女川原子力発電所2号炉の重大事故等対処に係る有効性評価

(2) 原子力規制委員会としての結論

- 女川原子力発電所2号炉に関する設置変更許可申請の内容については、新規制基準に適合していると判断。
- 令和2年2月26日、原子力規制委員会は、審査書を了承し、設置変更許可。

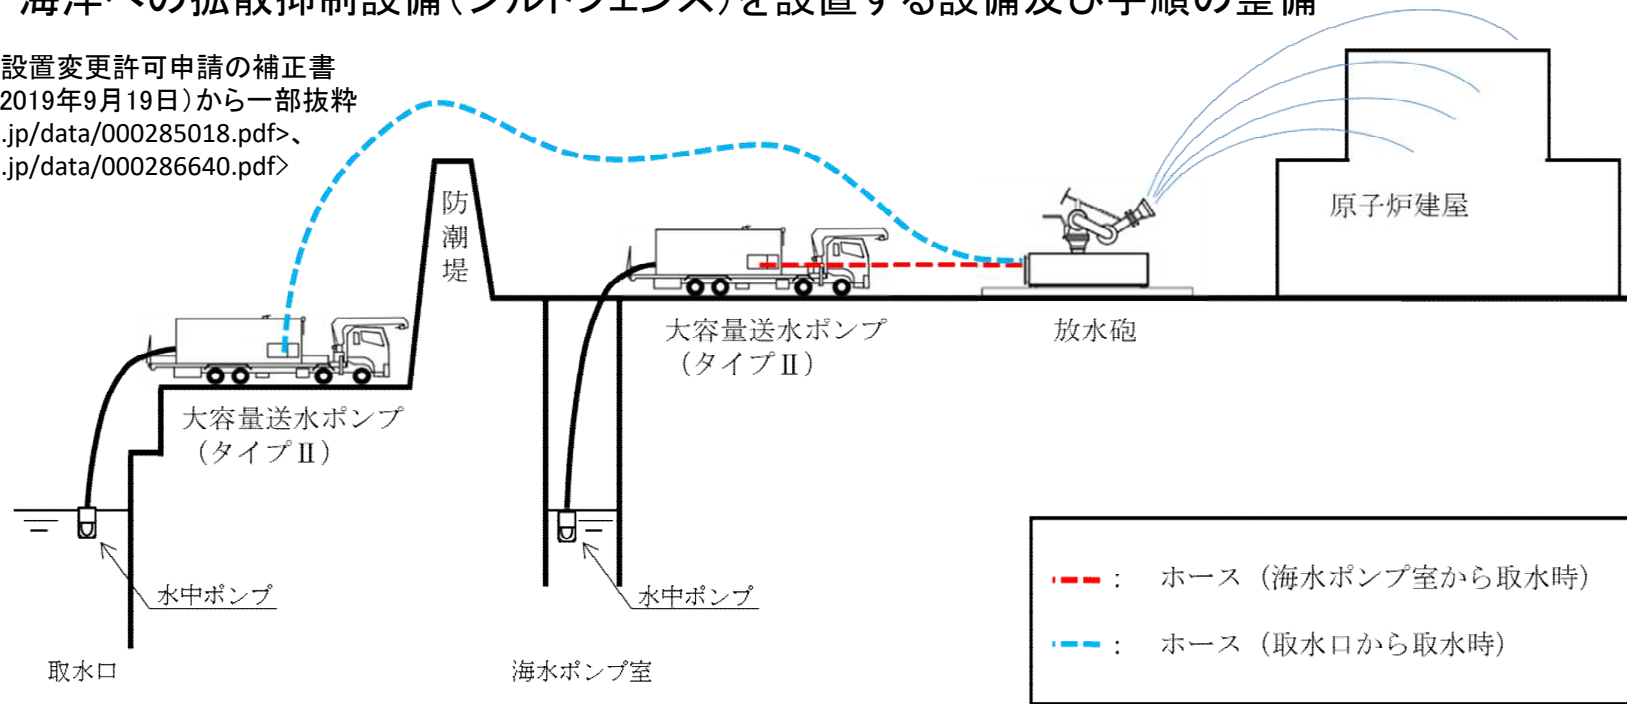
- ◆ 発電所外への放射性物質の拡散を抑制するため、以下の対策を要求
- 原子炉建屋に放水し、大気への放射性物質の拡散の抑制
- 海洋への放射性物質の拡散の抑制

- 大容量送水ポンプ(タイプⅡ)、放水砲等により原子炉建屋へ放水する設備及び手順の整備
- 海洋への拡散抑制設備(シルトフェンス)を設置する設備及び手順の整備

大容量送水ポンプ(タイプⅡ)及び放水砲の放水設備により敷地外への放射性物質の拡散を抑える対策及び海洋への拡散防止対策が適切に実施される方針であることを確認

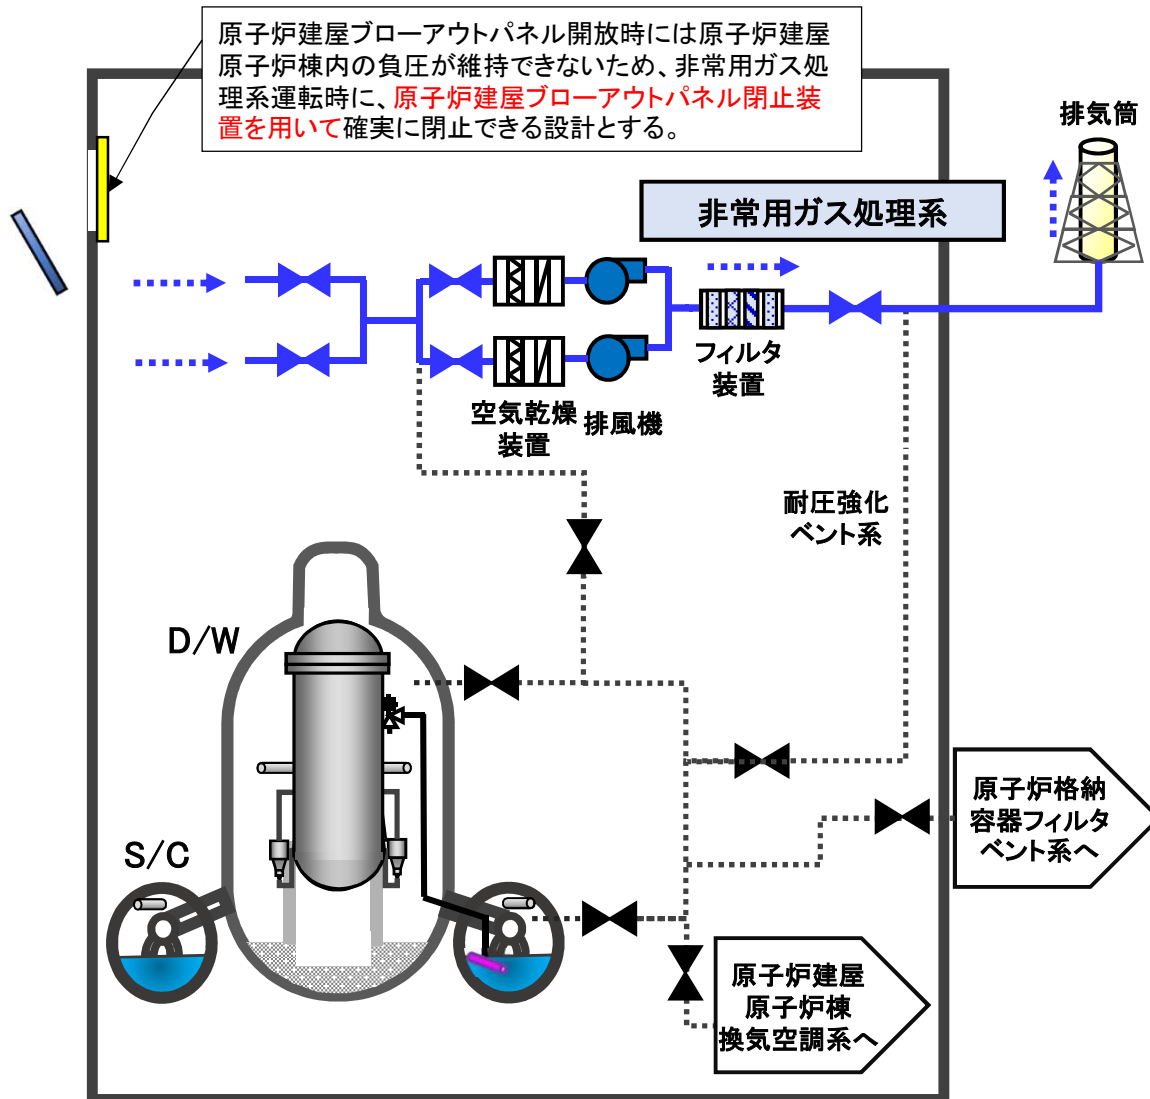
- ◆ 重大事故等が発生した場合においても運転員が原子炉制御室にとどまるため、以下の対策を要求
 - 格納容器破損モードのうち、原子炉制御室の運転員の被ばくの観点から最も厳しくなる事故シーケンスを想定し、運転員の実効線量が7日間で100mSvを超えないこと
 - 原子炉制御室への汚染の持ち込みを防止

- ・重大事故が発生した場合における運転員の居住性確保
 - 中央制御室遮蔽、中央制御室待避所遮蔽、中央制御室送風機、中央制御室待避所加圧設備(空気ポンペ)等
 - 酸素濃度計、二酸化炭素濃度計
 - チェンジングエリア

上記の設備による居住性評価結果: 実効線量 **約51mSv/7日間**

設備・手順等が適切に整備されていることを確認し、要求事項に適合していることを確認

原子炉建屋ブローアウトパネル閉止装置概要図

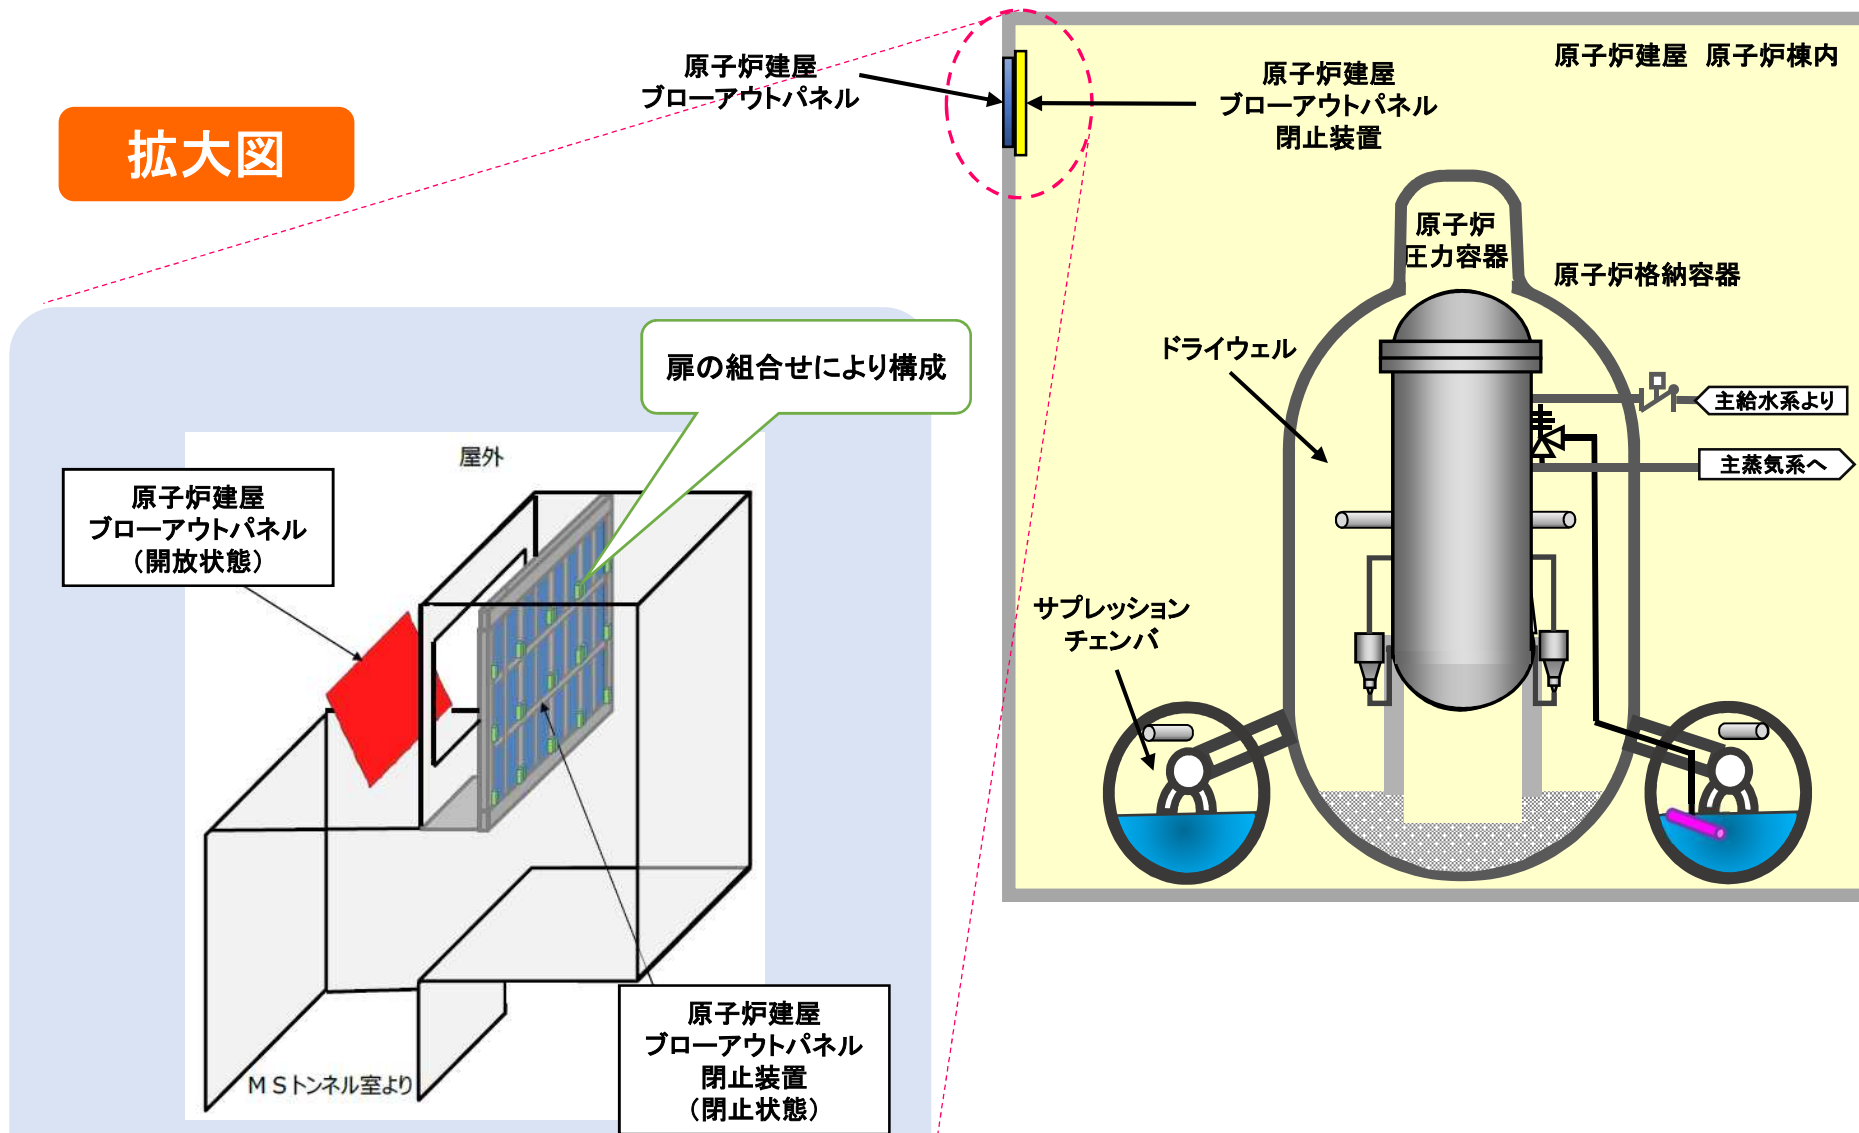
申請者は、重大事故が発生した場合においても運転員等が原子炉制御室にとどまることができるよう、非常用ガス処理系と原子炉建屋ブローアウトパネル閉止装置を重大事故等対処設備として位置付けることとした。

原子炉建屋ブローアウトパネル開放時には原子炉建屋原子炉棟内の負圧が維持できないため、非常用ガス処理系運転時に、**原子炉建屋ブローアウトパネル閉止装置を用いて**確実に閉止できる設計とする。

- 重大事故時、原子炉建屋原子炉棟内に放出された放射性物質による運転員等の放射線被ばくを低減するために非常用ガス処理系を使用
 - 原子炉建屋原子炉棟内を負圧に維持することで、重大事故等により原子炉格納容器から原子炉建屋原子炉棟内に漏えいしてくる放射性物質が原子炉建屋原子炉棟内から直接環境へ放出されることを防ぎ、運転員等の被ばくを防ぐ方針であることを確認
- 原子炉建屋ブローアウトパネルの開口部の閉止
 - 非常用ガス処理系の運転時、原子炉建屋原子炉棟内を負圧に維持するために、原子炉建屋ブローアウトパネルが地震等により、仮に開放状態になっている場合にも原子炉建屋ブローアウトパネル閉止装置により確実に開口部を閉止できる方針であることを確認

非常用ガス処理系の運転と原子炉建屋ブローアウトパネルの開口部の閉止により、原子炉制御室の居住性を確保するため、運転員の実効線量が7日間で100mSvを超えないことを確認

設備(換気空調系概要図)

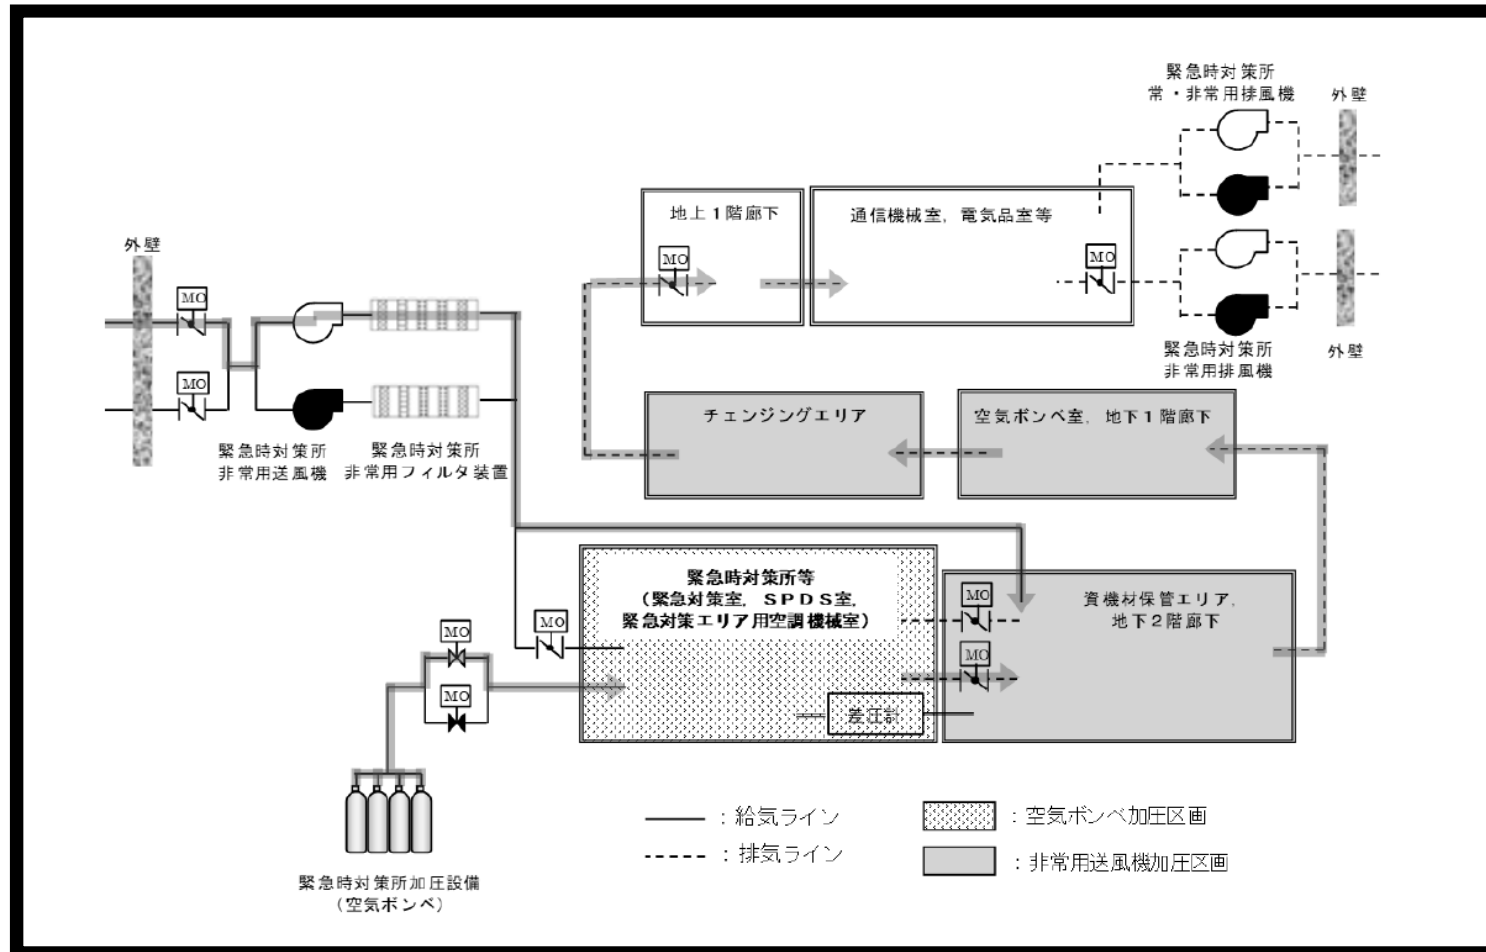
- ◆ 重大事故等が発生した場合においても、当該重大事故等に対処するための適切な措置が講じられるよう、以下の対策を要求
- 事故時の対策拠点として、原子炉制御室以外の場所に、緊急時対策所を設置すること
- 緊急時対策所と原子炉制御室は共通要因により同時に機能喪失しないこと
- 福島第一原子力発電所事故と同等の放射性物質の放出量を想定し、緊急時対策所内の要員の実効線量が7日間で100mSvを超えないこと
- 必要な指示のために情報を把握し、発電所内外との通信連絡を行うために必要な設備を備えること
- 重大事故等に対処するために必要な指示を行う要員が収容できること等

- (1) 機能
 - ・ 耐震性及び遮へい機能を有するコンクリート造建屋
 - ・ 実効線量 約0.70mSv/ 7日間
- (2) 広さ
 - ・ 約460m²
 - ・ 収容人員 最大200名
- (3) 主要設備
 - ・ 放射線防護設備(緊急時対策所換気空調系、緊急時対策所加圧設備、線量計、マスク等)
 - ・ 電源設備(ガスタービン発電機又は電源車(緊急時対策所用))
 - ・ 通信・情報設備(衛星電話設備、安全パラメータ表示システム等)

重大事故発生時のプルーム通過中においては、フィルタ装置による緊急時対策所への給気を遮断し、加圧設備(空気ポンベ)により緊急時対策所を正圧化することにより、外気の流入を低減する設計とする。

中央制御室と独立した建屋とする方針であること、また、事故状態の把握や判断、事故収束のための指揮、所外への通報連絡等の活動拠点として必要な機能や設備を備え、要員が活動できる施設を設置する方針であることにより設備・手順等が適切に整備されていることを確認し、要求事項に適合していると判断

原子炉格納容器圧力の推移

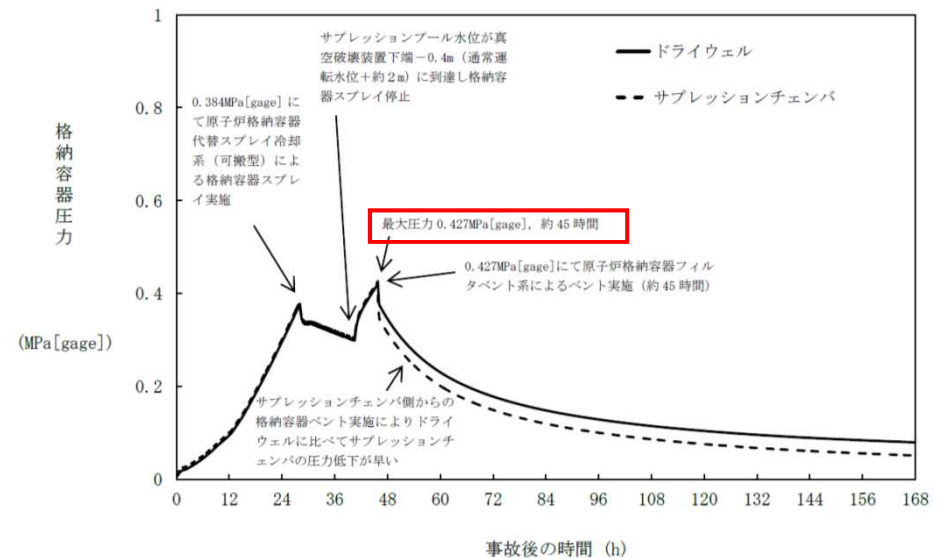
- 燃料被覆管最高温度は1,200°C以下を満たしている。
- 原子炉格納容器の最高圧力は、限界圧力2Pd(0.854MPa[gage])を下回る。
- 原子炉格納容器フィルタベント系又は耐圧強化ベント系使用時の敷地境界での実効線量は、それぞれ、約 8.3×10^{-2} mSv以下(原子炉格納容器フィルタベント系によるベント時)、約 7.9×10^{-2} mSv以下(耐圧強化ベント系によるベント時)であり、5mSvを下回る。

申請者の解析結果について、評価項目を満足していること、周辺の公衆に対して著しい放射線被ばくのリスクを与えることはないこと、対策及び復旧作業に必要な要員及び燃料等について計画が十分であることなどを確認。これにより、事故シーケンスグループ「高圧・低圧注水機能喪失」に対する炉心損傷防止対策が有効なものであると判断

【参考】仮に水蒸気爆発が発生した場合の影響評価

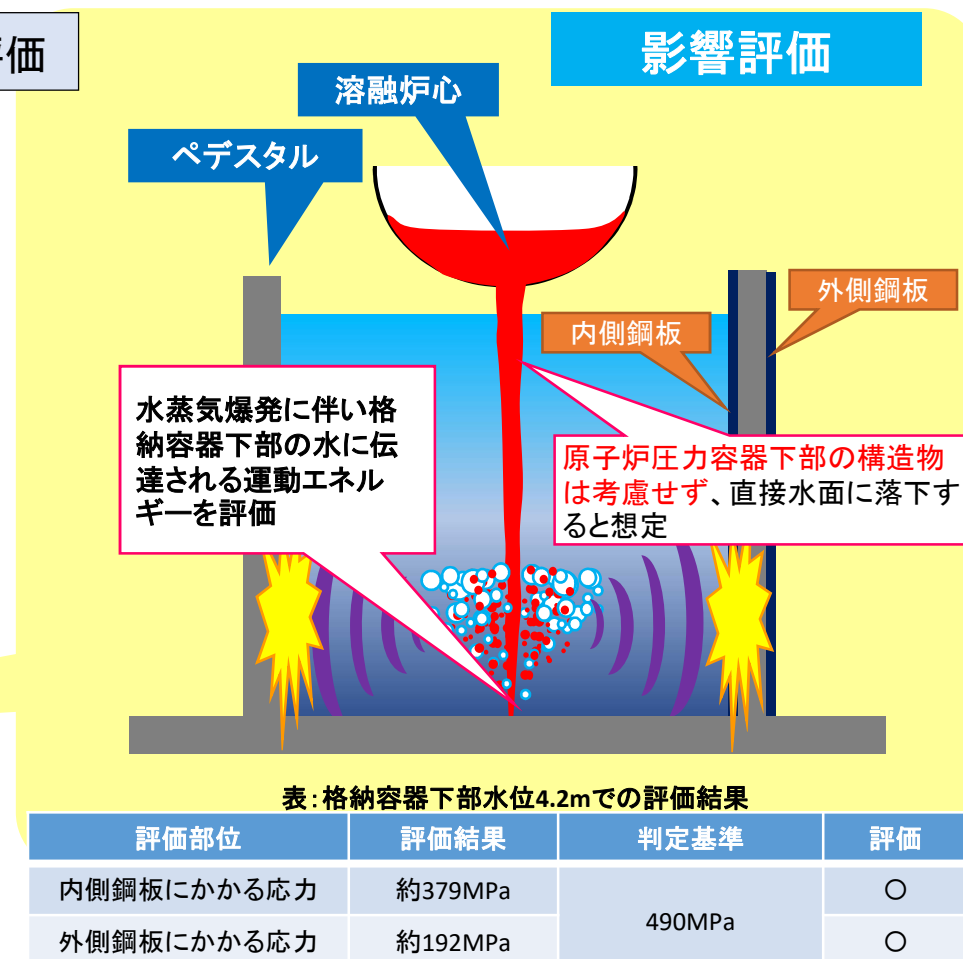
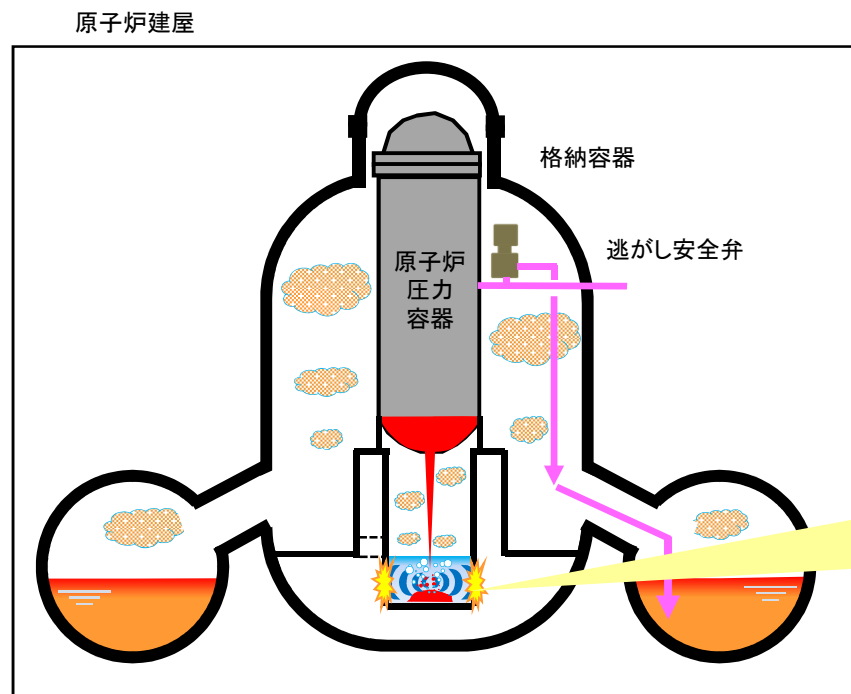
申請者は、更なる安全性向上を目的に、仮に水蒸気爆発が発生した場合の発生エネルギーを低減する観点から、**溶融炉心の落下を一旦停止させる構造物を設置**する方針としている。

- 仮に「水蒸気爆発」が発生した場合に想定される原子炉圧力容器の支持機能への影響を評価する。
- 申請者は、水蒸気爆発解析コードJASMINE、構造解析LS-DYNAを用いて、水蒸気爆発に伴い原子炉格納容器下部の水に伝達される運動エネルギーを評価するとともに、格納容器下部において支持機能を有する内側及び外側鋼板に発生する応力を評価している。
- 内側及び外側鋼板ともに判定基準を満足しており、原子炉圧力容器の支持機能に影響はないことを確認。
